**Réponses du Transporteur
à la demande de renseignements numéro 1
de l'Association des hôteliers du Québec et de
l'Association des restaurateurs du Québec
(« AHQ-ARQ »)**

1 **DEMANDE DE RENSEIGNEMENTS No 1 DE LA RÉGIE DE L'ÉNERGIE (LA RÉGIE) RELATIVE À**
2 **LA DEMANDE DU TRANSPORTEUR RELATIVE AU PROJET À 735 kV DE**
3 **LA CHAMOUCOUANE – BOUT-DE –L'ÎLE**

Figure R8.1
Transits corridor Baie-James ouest et est (2009-2013)

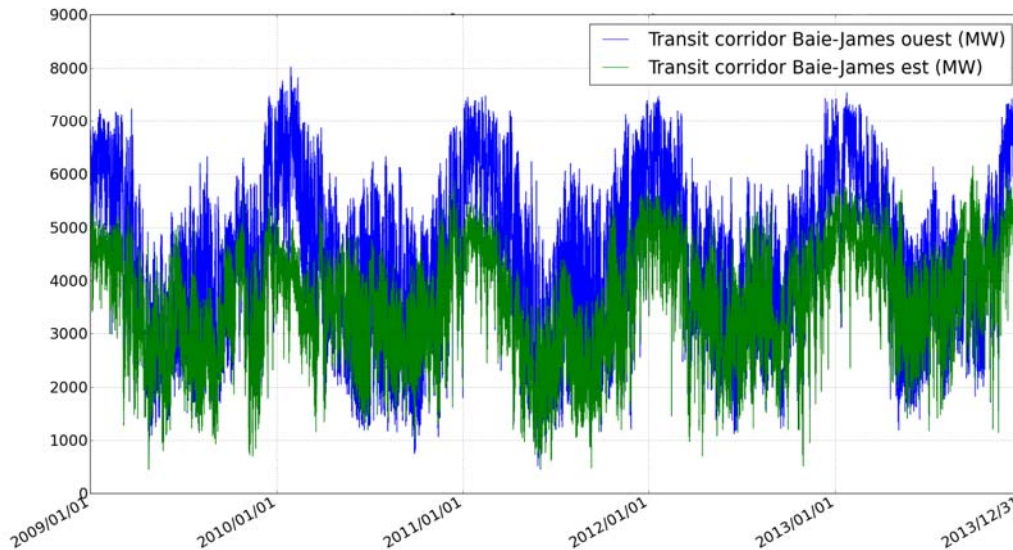
15 8.1 Veuillez fournir des données réelles des cinq dernières années illustrant les faits présentés à
16 la référence.

18 **Le Transporteur présente à la figure R8.1 les données réelles de transit sur le**
19 **corridor Baie-James ouest et celles du transit sur le corridor Baie-James est**
20 **pour les années 2009 à 2013.**

Figure R10.4 A
Température maximale extérieure et courbe de tendance

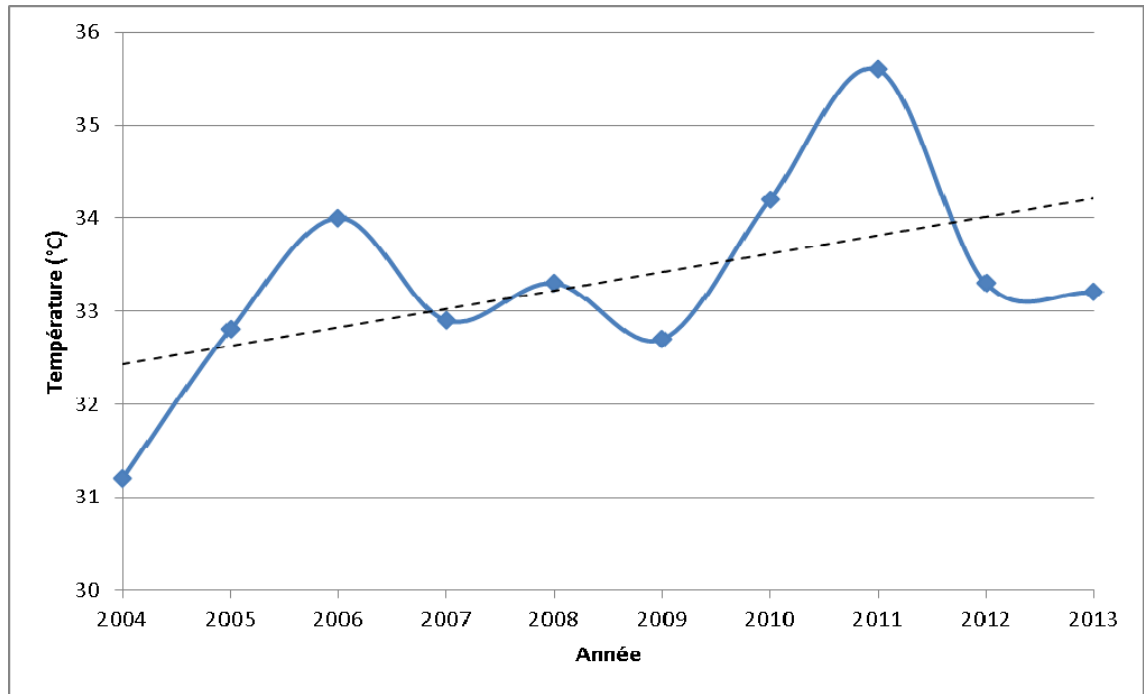
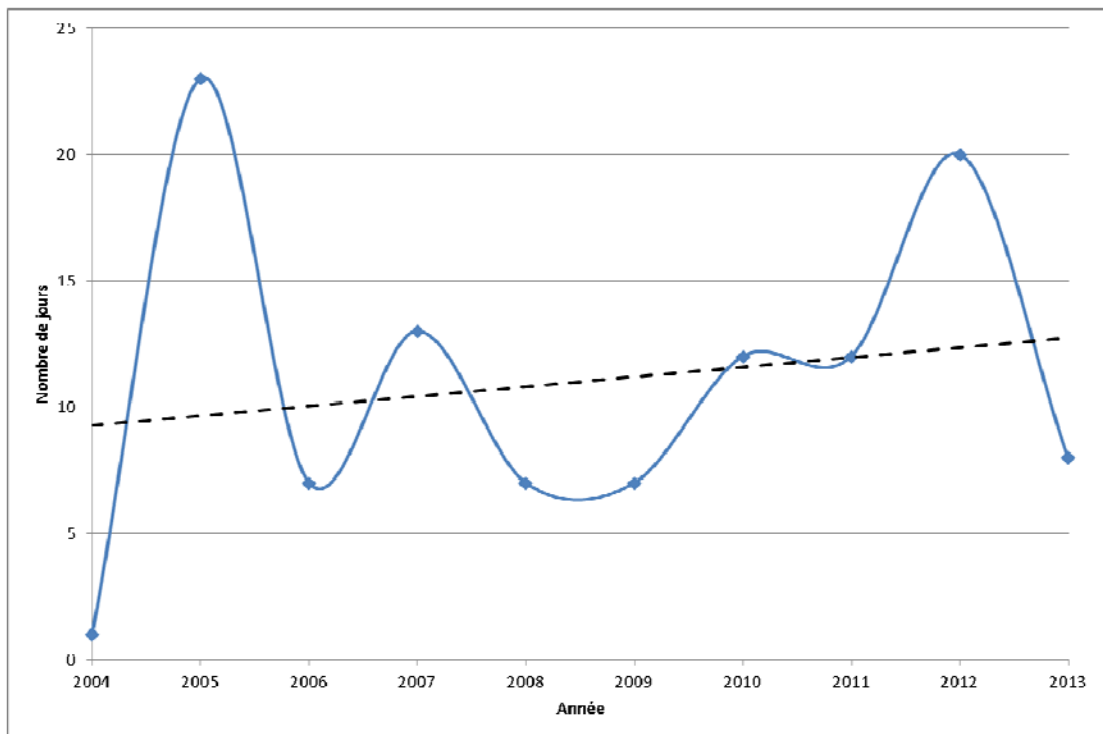
33 10.4 Veuillez fournir les températures observées au cours des dix dernières années qui
34 démontrent des niveaux record de température, tel que mentionné à la référence.

36 **Le Transporteur fournit à la figure R10.4 A, les niveaux record de température**
37 **des dix dernières années et la courbe de tendance. La figure R10.4 B montre le**
38 **nombre de jours avec une température maximale > 30°C sur la même période.**
